Informe Final de Auditoría

Proyecto N° 1.24.06

CASCO HISTÓRICO

Auditoría Legal, Técnica y Financiera

Recorte plano de relevamiento calle Perú entre Av. Independencia y Chile

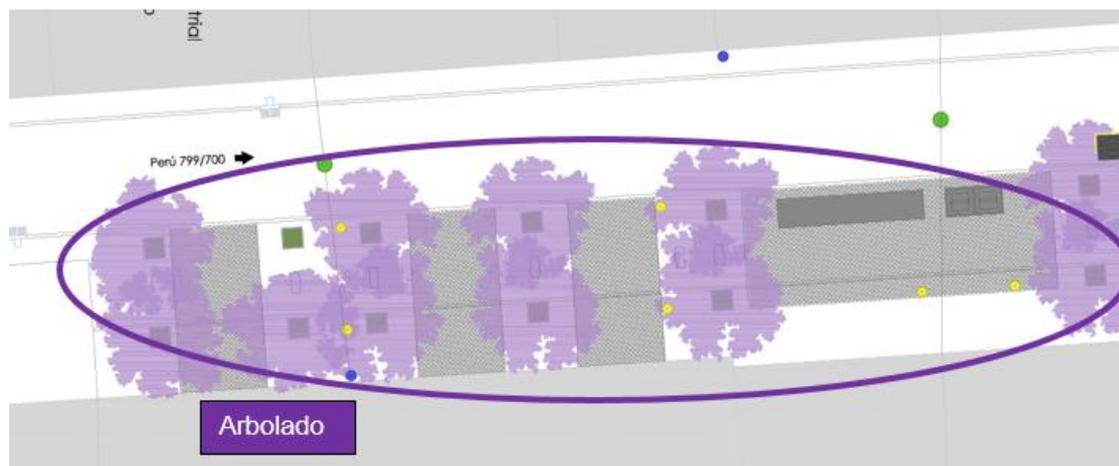
Respecto de los Planos de relevamiento (REL), no hay constancia gráfica ni referencias de los arbustos a retirar¹⁰⁴, estación de Bicis Saludables¹⁰⁵, ni identificación de la materialidad y estado de los cordones existentes (desalineados, hundidos, faltantes, etc.)¹⁰⁶.

Ilustración de canteros y arbolado existente, sin constancia de arbustivas:

Recorte plano de relevamiento calle Perú entre Av. México y Venezuela

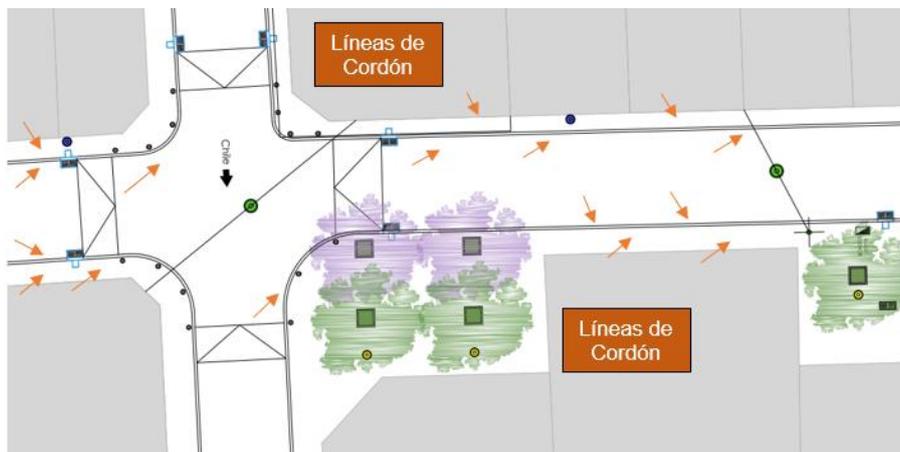
Área correspondiente a la estación de bicis (Perú 570), no graficada:

Recorte del plano de demolición del anteproyecto

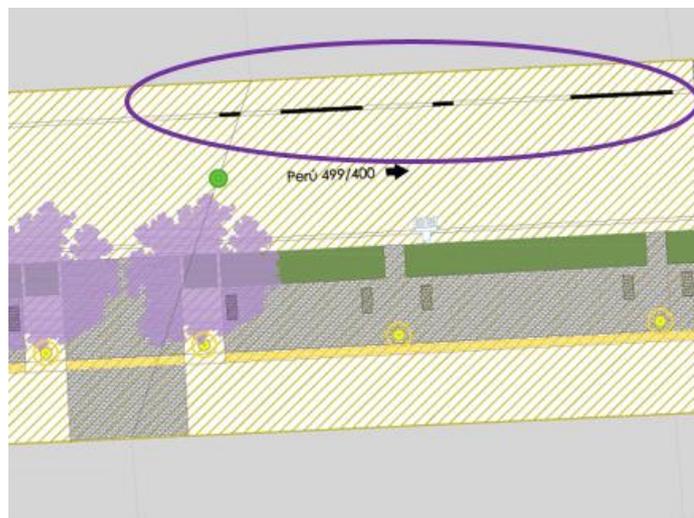
En los Planos de demolición (DEM) constan referenciados “*cordón de granito ancho 18 cm. demolición y retiro según plano proyecto PR1*”¹⁰⁷ y “*cordón de hormigón armado demolición y retiro*”¹⁰⁸, cuyo grafismo resulta impreciso ya que no identifica el tramo correspondiente a una y otra tarea.

Seguidamente, se exhibe imagen de cordón y referencia:
